福島県白河市五箇小学校校区（通学路対策箇所図①）

◎ 結果一覧

【五箇小学校】

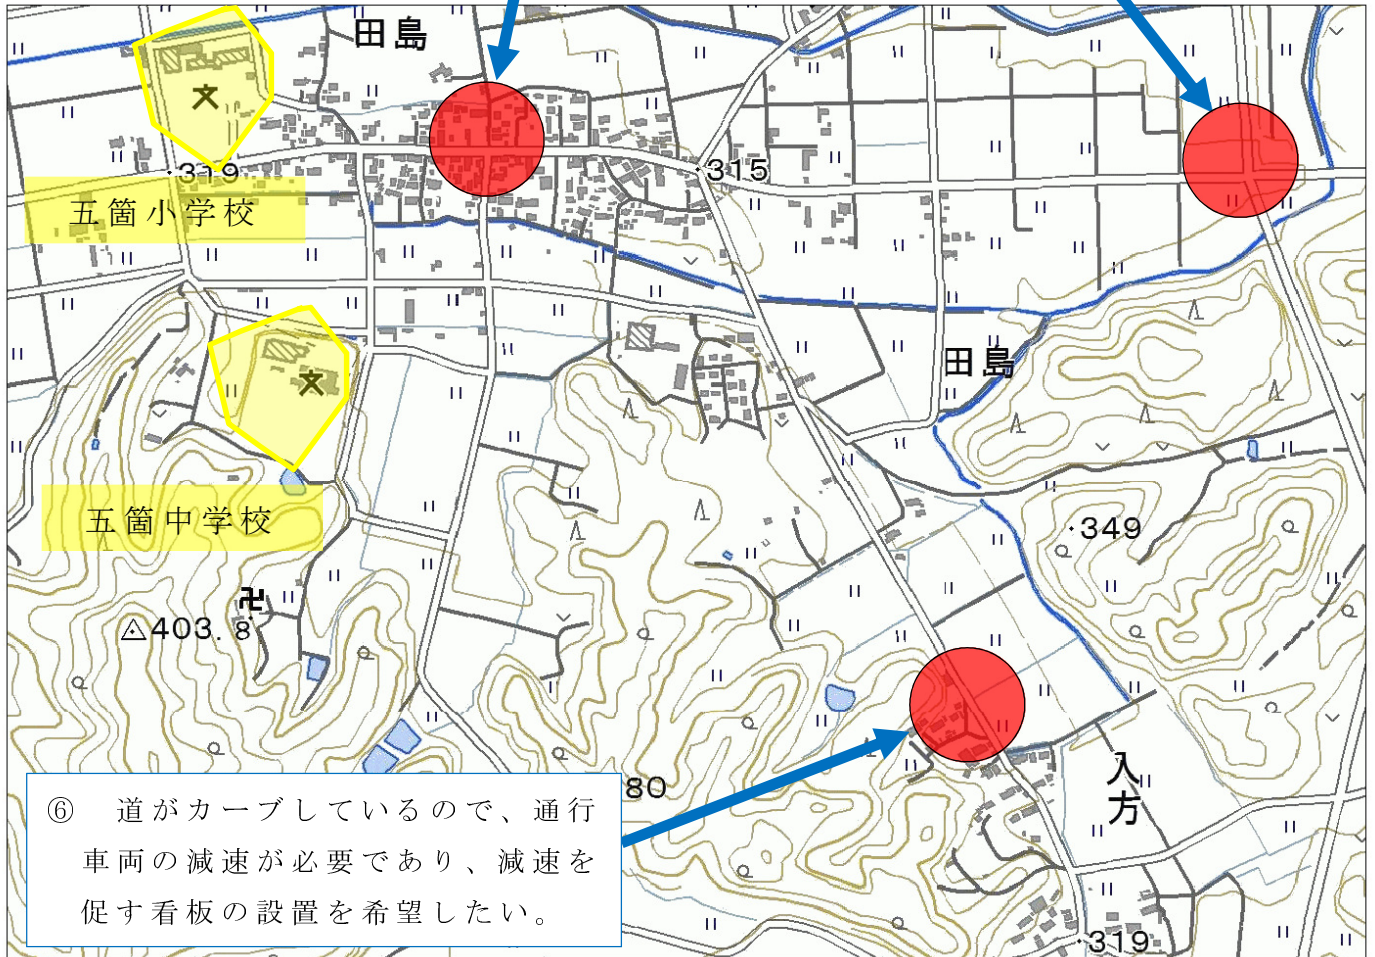
② 歩道はあるが日常的に大型車両の通行が多く、危険性が高い。

③ 横断歩道の線が消えており、ドライバーが横断歩道と分からず歩行者に気づくのが遅れて危険である。
